Modulo per la presentazione delle osservazioni per i piani/programmi/progetti sottoposti a procedimenti di valutazione ambientale di competenza statale

ID: Codice procedura (ID_VIP/ID_MATTM):10844

Impianto per la produzione di energia elettrica da fonte eolica, costituito da 6 aerogeneratori della potenza complessiva di 37,2 MW, un sistema di accumulo da 25 MW e relative opere connesse in località "Rempillo" nel comune di Pitigliano (GR).

ALLEGATO alle OSSERVAZIONI all' IMPIANTO EOLICO denominato REMPILLO nel COMUNE di PITIGLIANO (GR). Comp

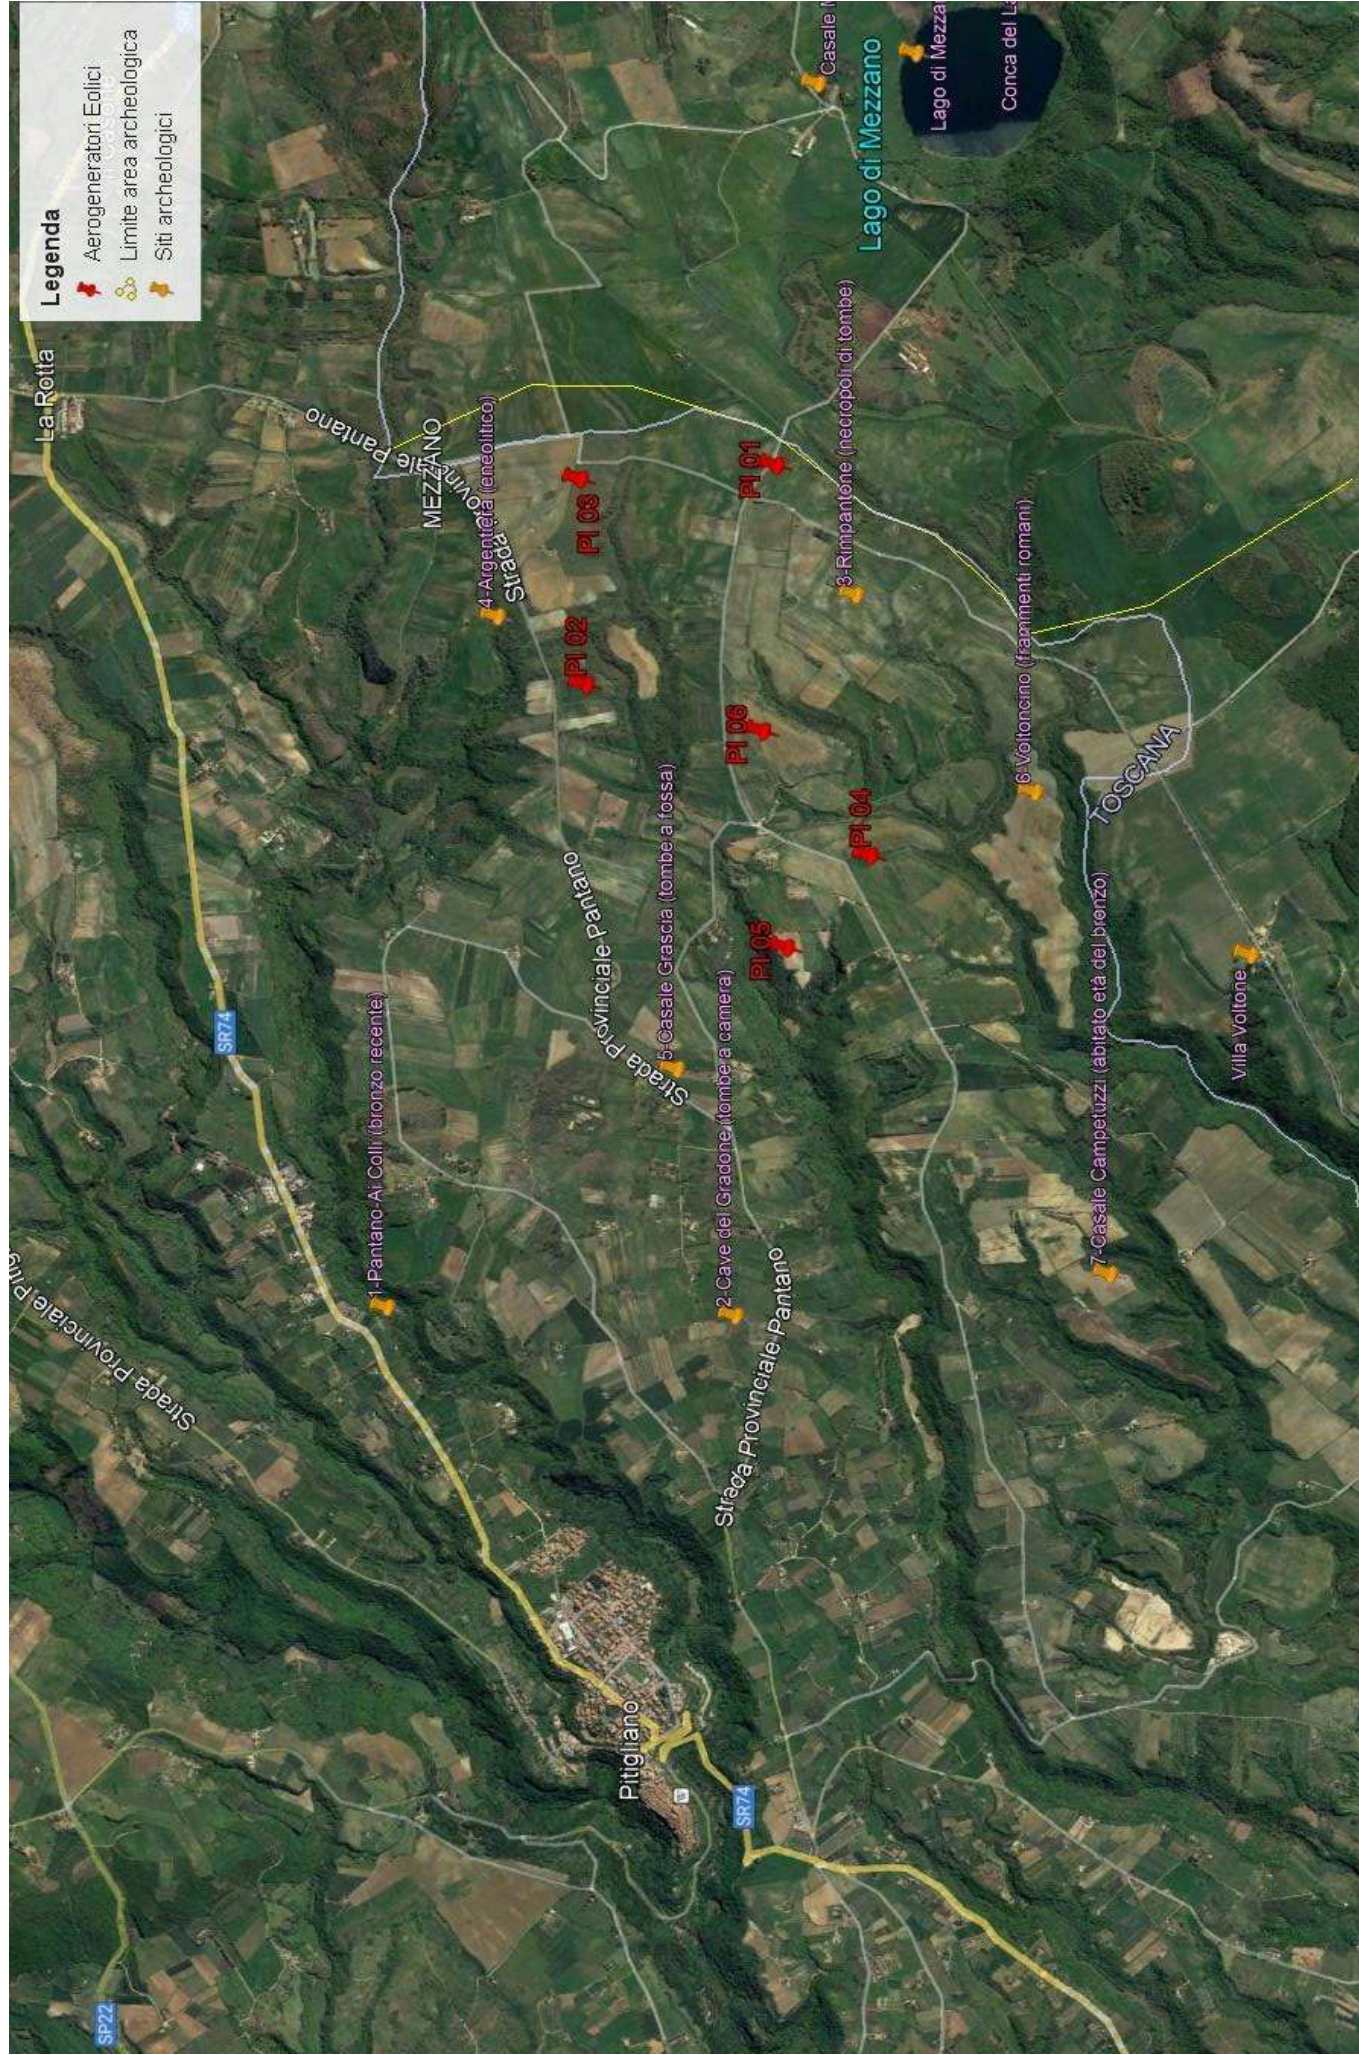
Inoltre, la zona in cui insisterebbe l’impianto eolico industriale Rempillo è compresa nelle fasce di rispetto di 3 km di diversi beni archeologici tutelati dalla parte II del Codice dei Beni Culturali (vedi Allegato, immagine n. 3). Inoltre le pale P04 e P05 ricadono all’interno di un’area archeologica che la Proponente vorrebbe cancellare per il semplice fatto che non è riportata nel documento regionale ma nel documento provinciale come meglio dettagliato nell’Osservazione n. 5. Alla luce di quanto documentato appare chiaro quindi che la collocazione dell’impianto non ha tenuto conto alcuno dei vincoli dell’area nella quale è stato progettato e l’inserimento dell’impianto eolico nel paesaggio e sul territorio non è corretto (Allegato IV delle Linee guida nazionali di cui al D.M dello Sviluppo economico del 10.09.2010).

- h) Le zone di interesse archeologico evidenziate nell'immagine n. 3 a cui si aggiungono anche l'importante abitato protostorico di Sorgenti della Nova e Ruderii del Castello altomedioevale che si trovano a circa 4 km dalle aree in cui è stato progettato l'impianto eolico industriale. Poco più lontano i resti del castello medioevale “Morroneccio”. Nell'area vasta le preziose necropoli eneolitiche (Poggi Alti) ed etrusche di Pitigliano, Sovana e Sorano.

Analisi degli Impianti Eolici Esistenti e in Progetto

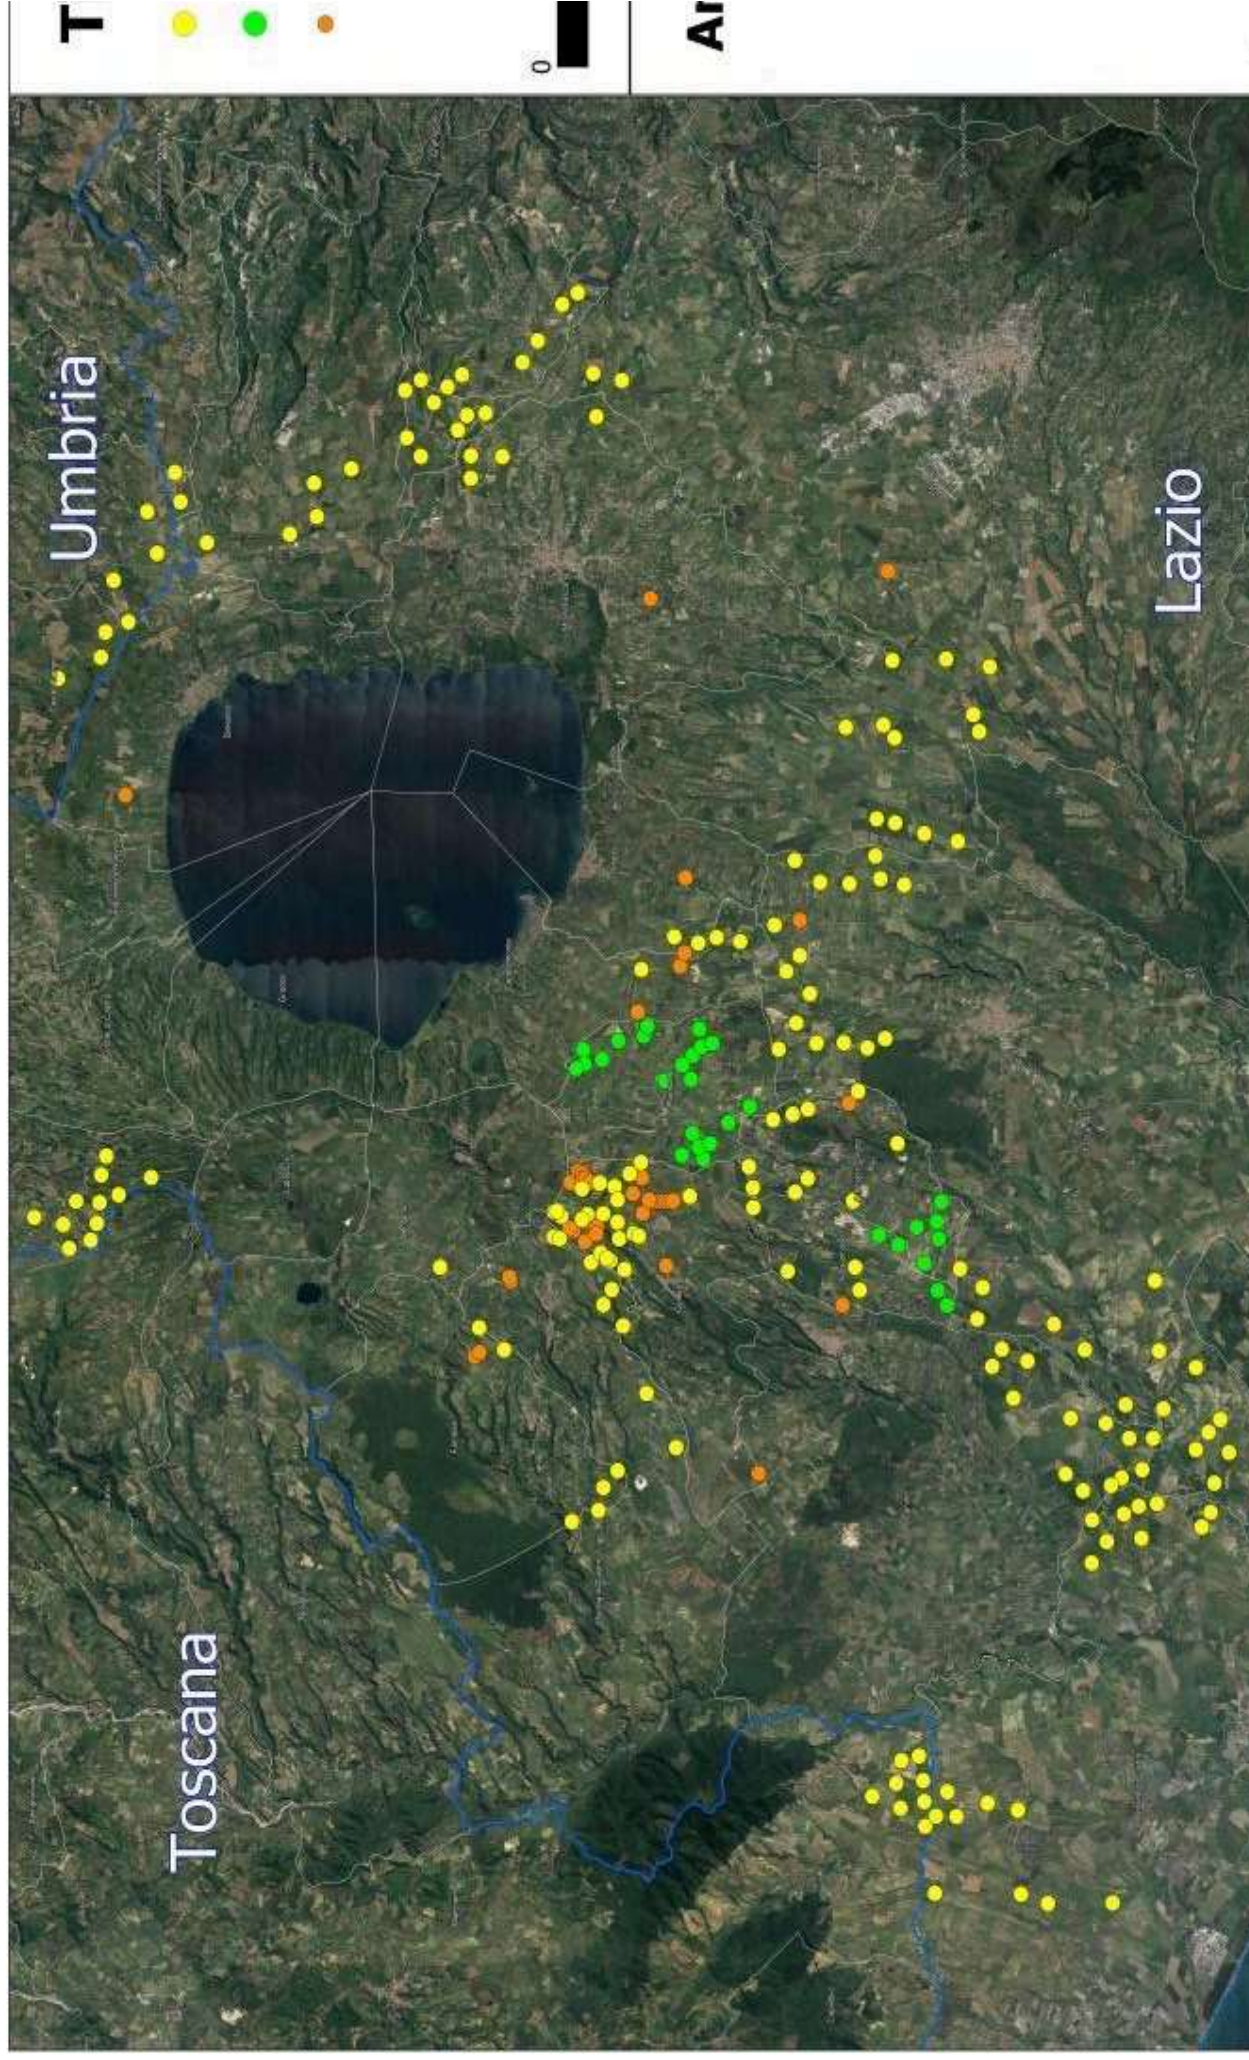
Nella valutazione degli effetti sinergici e cumulativi del documento si giunge all'erronea conclusione che tali effetti semplicemente non si verifichino stante l'assenza di altri impianti eolici attualmente in funzione nelle vicinanze. Nello studio e valutazione di tali effetti è invece indispensabile includere non solo le altre installazioni già esistenti ma anche il cumulo dei progetti presentati, in fase di verifica e autorizzazione a qualsiasi livello. Ebbene sappiamo che nel raggio di 10,5 Km citati dallo studio (o poco più) oltre ad essere presente una selva di installazioni di mini eolico (che per la Regione Lazio, si ricorda, corrisponde ad una taglia degli aerogeneratori fino a 600 KW di potenza, quindi *non proprio mini*) nei territori di Farnese, Ischia di Castro, Valentano, Piansano, Cellere, si trovano a varie fasi di autorizzazione presso il MASE o presso la Regione Lazio una quantità di progetti di installazione di impianti eolici industriali dei quali lo studio sembra ignorare l'esistenza e che qui, sicuramente per difetto, elenchiamo. Tutti localizzati in Regione Lazio, provincia di viterbo:

Tutto quanto sopra senza tenere conto della vera e propria *selva eolica* costituita dagli impianti già in funzione localizzati in territorio non lontano dell'alta Tuscia viterbese, segnatamente nei comuni di Piansano, Cellere, Arlena di Castro, Canino, Tessennano, Tuscania. Tutti impianti costituiti da decine e decine di aerogeneratori di grande taglia, che hanno già condizionato e modificato in maniera irreversibile l'ambiente e il territorio e i cui effetti cumulativi sono e si dimostrano nel tempo sempre più negativi e devastanti.

Analisi di Intervisibilità Cumulativa delle Pali

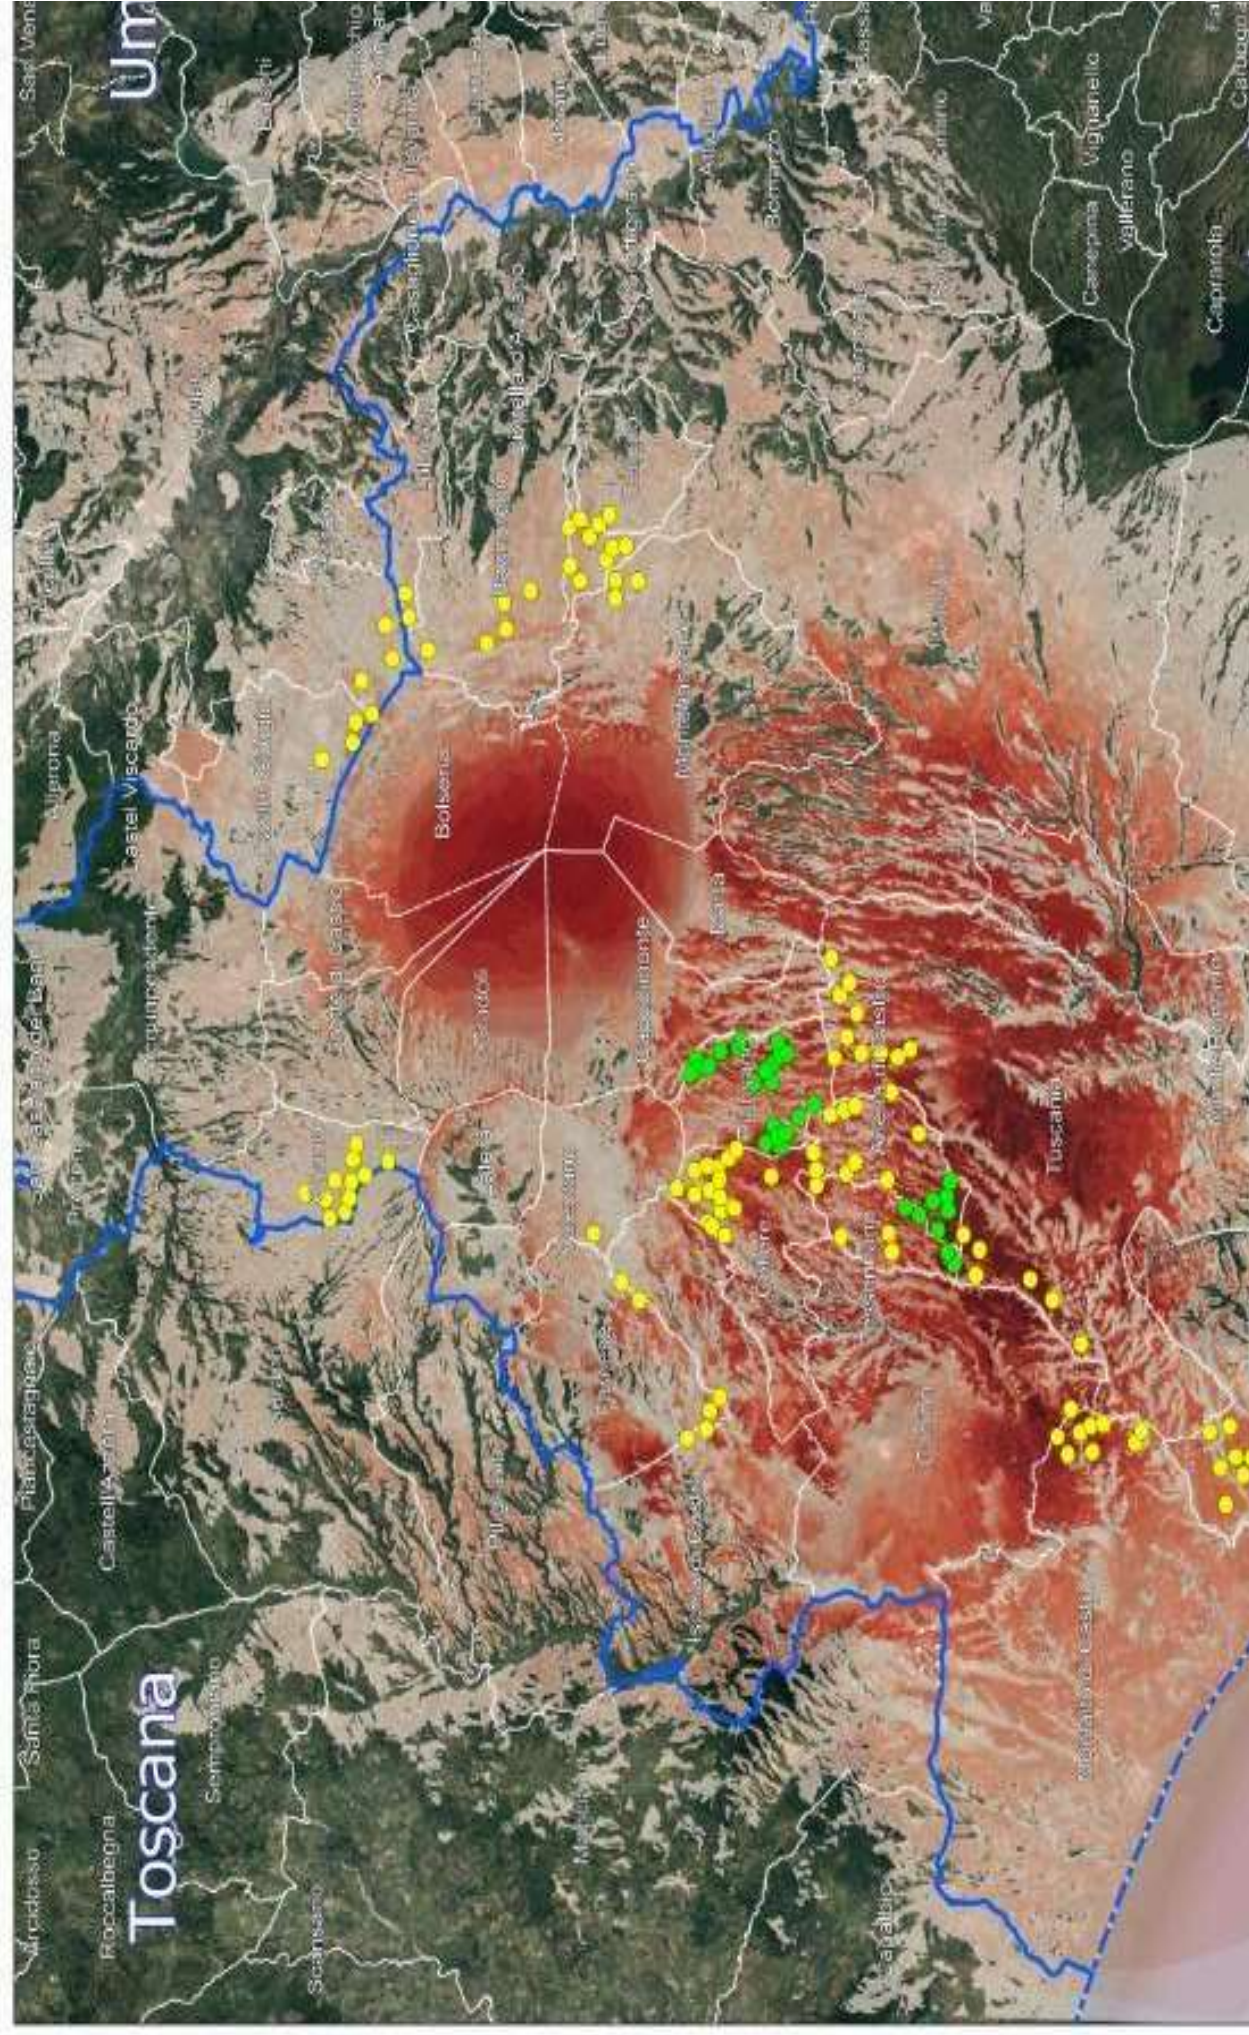
Quindi anche la Regione come Ente deputato dalla normativa nazionale a legiferare sulle aree idonee e non idonee si è espressa riguardo al fatto che abbia assolto ai doveri e alle quote stabilite dal PNIEC e in ambito regionale la provincia di Viterbo è stata quella con il più alto tasso di impianti FER tra tutte e quindi ormai satura ed il cumulo degli impianti FER installati, autorizzati e in progetto rappresenta una **elevata criticità per la sostenibilità ambientale di ulteriori eventuali iniziative**. L'impianto eolico " Rempillo" pur essendo "esterno al confine provinciale e regionale ma nelle sue immediate vicinanze (a soli 100 metri i primi due aerogeneratori) oltre ad impattare sul territorio e sulle economie di tre Comuni del Lazio (Farnese, Valentano e Latera) si trova nelle fasce di rispetto dei Beni di notevole interesse pubblico come si è evidenziate nelle Osservazioni nn. 1 e 2 e crea anche degli impatti negativi anche sui beni naturalistici come verrà dettagliato nell'Osservazione n. 4. Inoltre andrebbe a sommarsi al già enorme cumulo di impianti eolici e fotovoltaici e geotermici che già creano una elevata criticità ambientale nella provincia di Viterbo e interferiscono anche con il territorio toscano come si può vedere dalle immagini nn. 4 e 5 dell'Allegato n. 1.
